Presentazione di osservazioni relative alla procedura di:

ID: Codice procedura (ID_VIP/ID_MATTM):10844

Impianto per la produzione di energia elettrica da fonte eolica, costituito da 6 aerogeneratori della potenza complessiva di 37,2 MW, un sistema di accumulo da 25 MW e relative opere connesse in località "Rempillo" nel comune di Pitigliano (GR).

TESTO DELLE OSSERVAZIONI

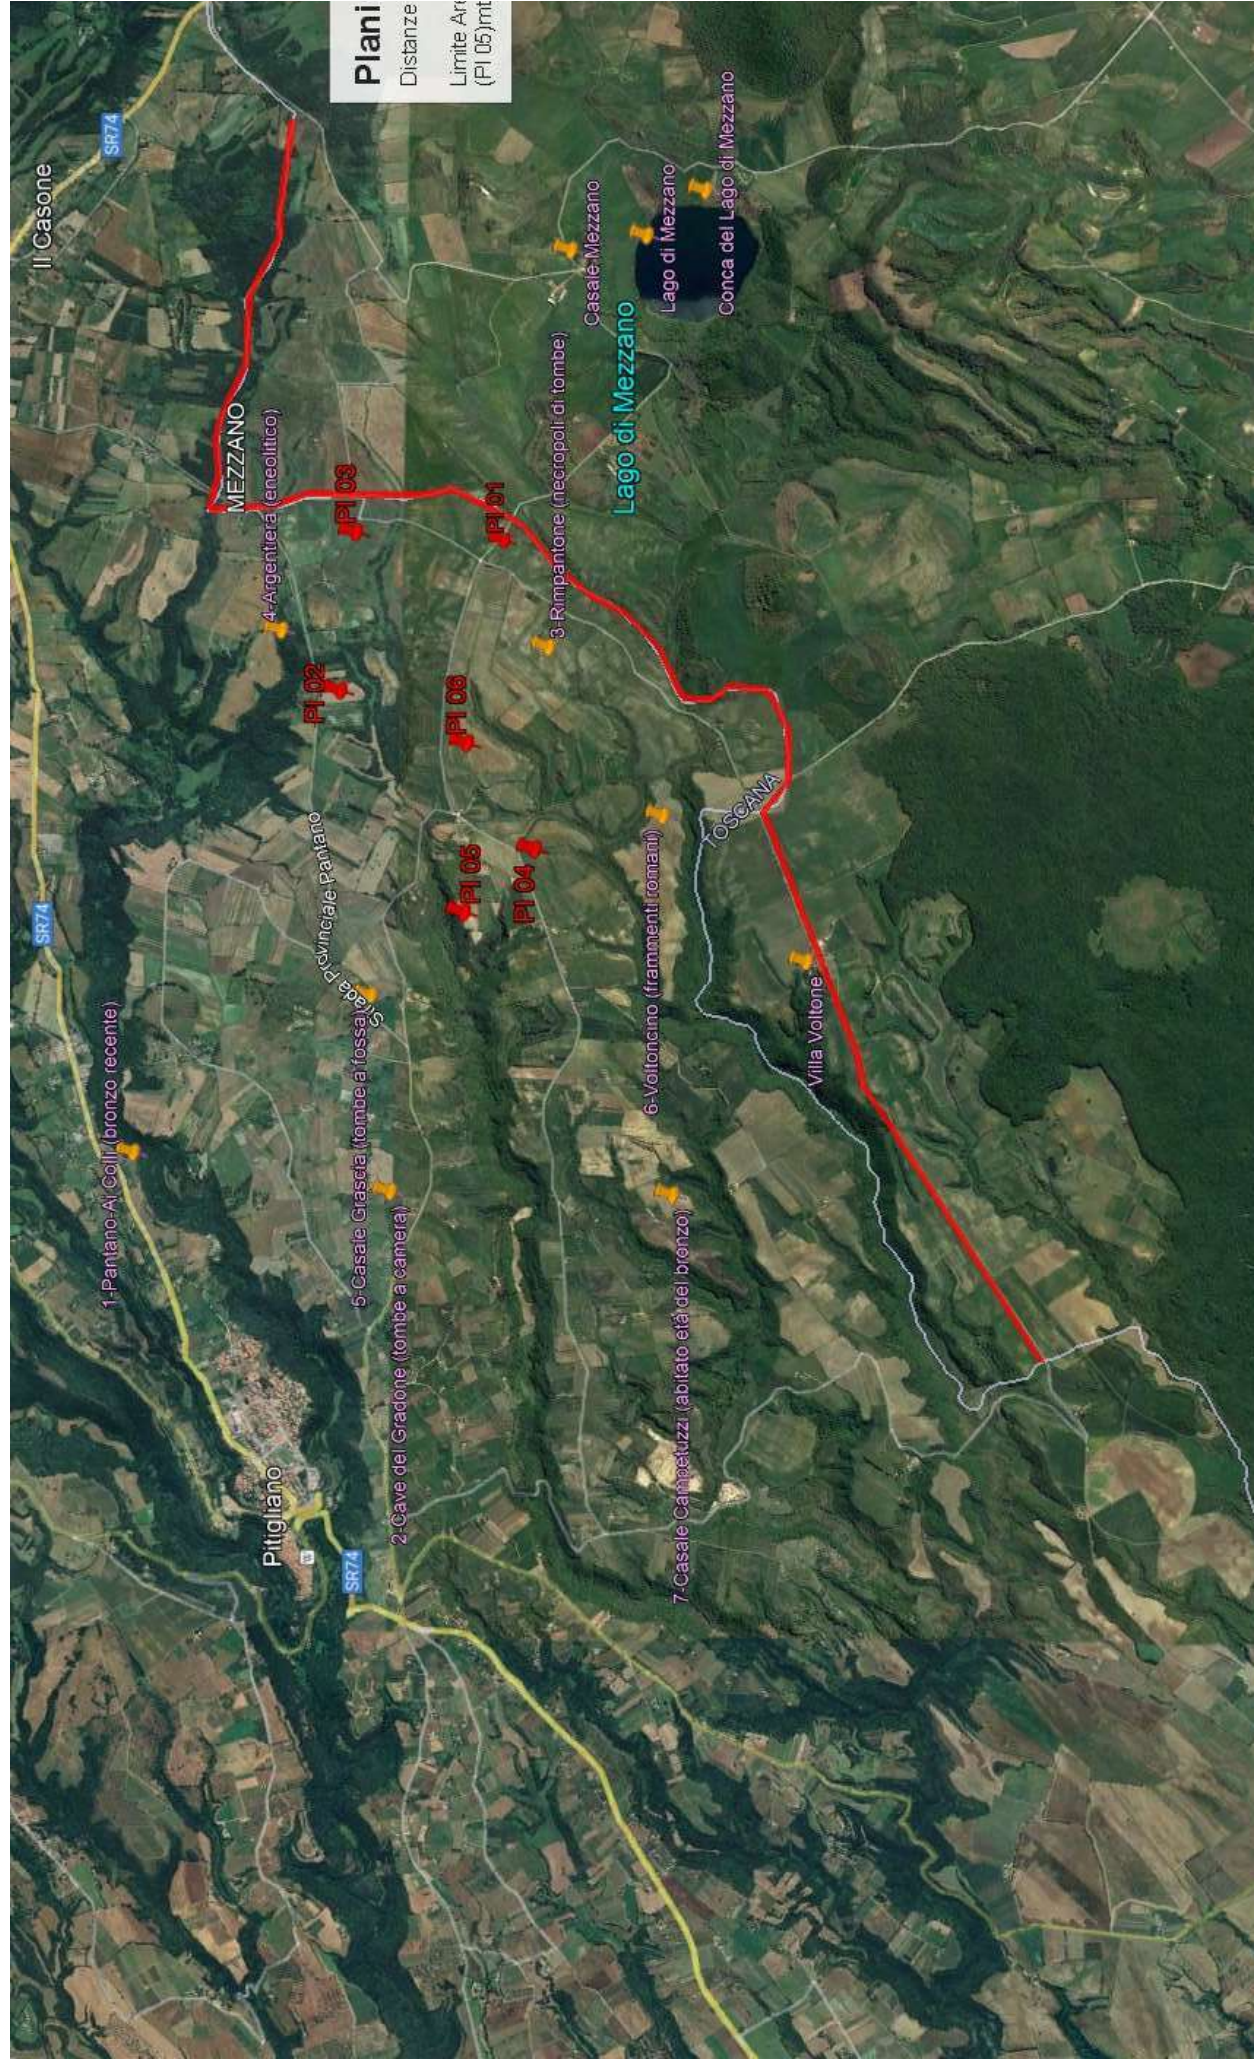
**OSSERVAZIONE N.10: RISCHIO COLLISIONE PER ROTTURA
ELEMENTI ROTANTI e CROLLO AEROGENERATORE o
SPEZZAMENTO TORRE.**

Come già evidenziato i 6 aerogeneratori si trovano ad una distanza relativamente breve rispetto alle abitazioni e una in particolare si trova a poco più di 200 metri dalla strada provinciale Pantano e un'altra vicino ad una strada "sterrata" ma ben mantenuta e quindi percorsa a piedi e in macchina. E' noto che possono verificarsi rotture della lama in rotazione o di pezzi della stessa e a volte anche crolli dell'intero aerogeneratore o spezzamento (meglio *rottura*) della torre a causa di incendi o eventi atmosferici estremi sempre più frequenti anche nei nostri territori. Uno dei principali eventi che comporta la rottura della lama è rappresentato dalla fulminazione atmosferica anche se le lame sono idoneamente protette contro questi fenomeni mediante ricettori metallici disposti alle estremità delle lame ed idoneamente collegati a terra. Nel caso di rottura accidentale di un elemento rotante a seguito di distacco, attraverso le leggi della balistica classica è possibile determinare le probabili traiettorie dell'elemento. Infatti, nota la velocità di rotazione e le caratteristiche geometriche, si può procedere all'applicazione delle leggi della fisica per giungere ad una stima esatta delle traiettorie. Purtroppo, la stima è chiaramente semplificata vista la complessità del problema e le molte variabili che entrano nel calcolo, soprattutto per ciò che riguarda le azioni aerodinamiche di portanza, resistenza e momento aerodinamico di difficile definizione soprattutto in caso di frammenti irregolari e di geometrie incognite. In letteratura esistono degli studi condotti relativamente a questa specifica tematica. Uno dei riferimenti è rappresentato dallo studio condotto dalla società Vestas Wind System: "Vestas V80 – Blade Trow calculation under normal operationing conditions (2001)".

Detto studio riporta la stima della traiettoria di una pala eolica in condizioni di normale funzionamento sia per la pala intera che per eventuali frammenti. Lo studio ipotizza che, in assenza di forze aerodinamiche, la massima gittata si ottiene quando la pala si distacca dal rotore con un angolo di 135° azimut, considerando quale unica forza inerziale quella di gravità con approccio quindi conservativo e a vantaggio di sicurezza. Viene quindi calcolato il tempo di volo considerando la velocità verticale iniziale applicata al centro di gravità. Nota la durata di volo e conoscendo le componenti orizzontali e verticali della velocità è possibile definire la traiettoria dell'elemento distaccatosi. Le conclusioni dello studio analitico del fenomeno, **basato su grossolane approssimazioni anche dichiarate**, ha dimostrato che è opportuno evitare la presenza di ricettori sensibili al probabile distacco di organi rotanti nella circonferenza di raggio 170 m dall'asse dell'aerogeneratore. Il dato dei 180 metri lineari, riportato nel documento della proponente "DC23062D-C14 Relazione Gittata Massima" non è assolutamente condivisibile e non realistico in quanto addirittura inferiore all'altezza della pala. Il fenomeno è molto più complesso da stimare analiticamente, per questo si rimanda all'esperienza dei costruttori più esperti i quali indicano detto fenomeno come molto raro con una variabilità di ritrovamenti dei frammenti a distanze molto varie, in relazione ai numerosi fattori che possono condizionare l'evento, l'orografia, la velocità del vento, la direzione, le azioni aerodinamiche di portanza che potrebbero spingere a centinaia di metri frammenti di elementi rotanti, come purtroppo avvenuto già in passato. Il rischio è elevato sia per gli abitanti che si trovano entro i 500 metri lineari sia per gli agricoltori che si troveranno a coltivare i suoli sottesi dall'impianto. Senza dimenticare che un aerogeneratore verrebbe collocato a poco più di 200 metri dalla strada provinciale Pantano e un altro vicino ad una strada sterrata ma ben mantenuta e quindi usata. Per questo ulteriore motivo legato all'incolumità delle persone, chiediamo che venga espresso parere contrario alla realizzazione dell'impianto eolico "Rempillo".

ALLEGATO alle OSSERVAZIONI all' IMPIANTO EOLICO denominato REMPILLO nel COMUNE di PITIGLIANO (GR). Com

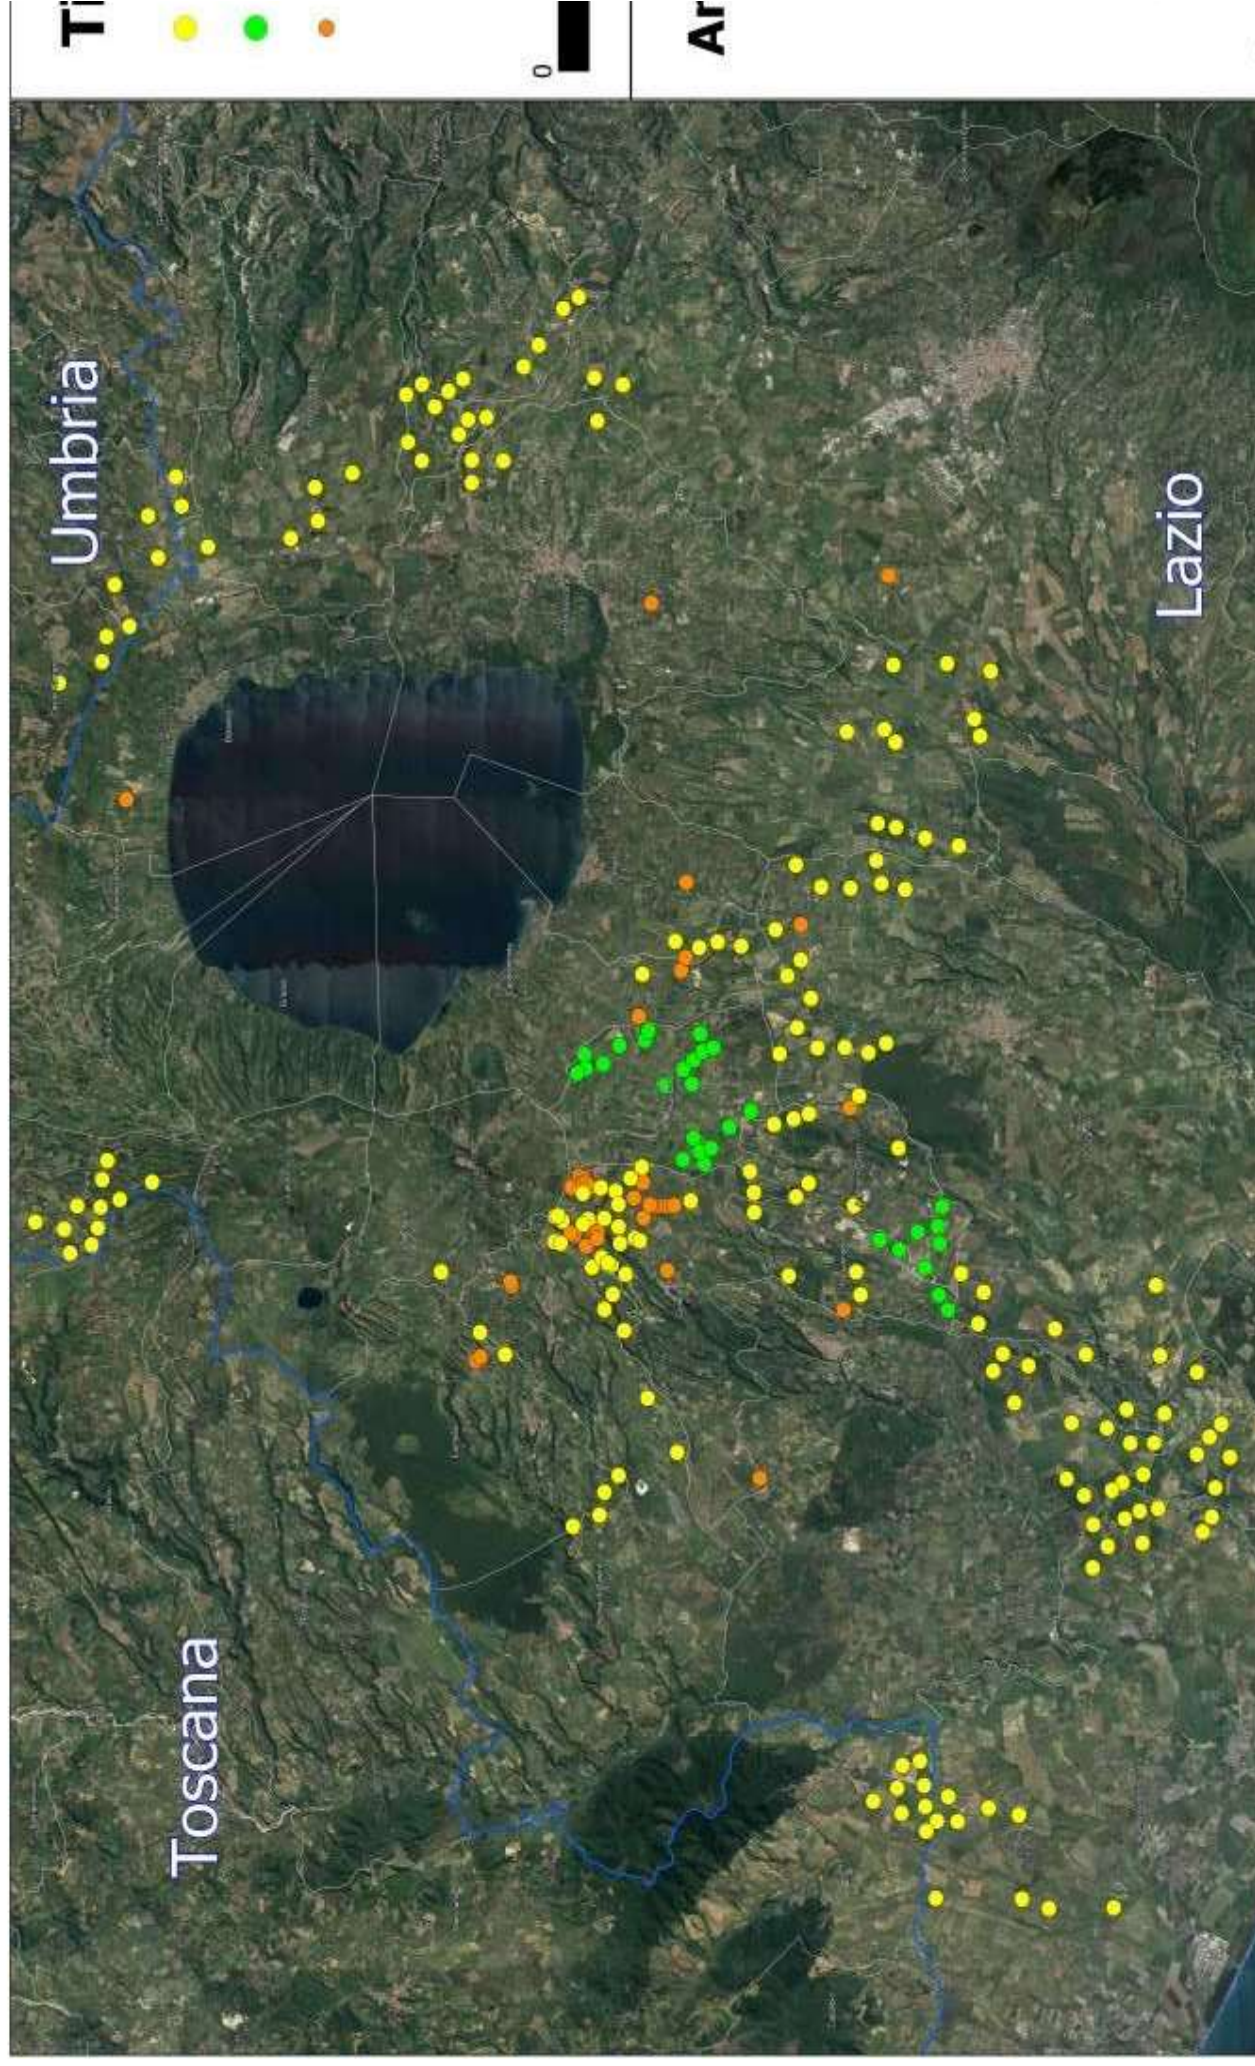
Analisi degli Impianti Eolici Esistenti e in Progetto

Analisi di Intervisibilità Cumulativa delle Pali
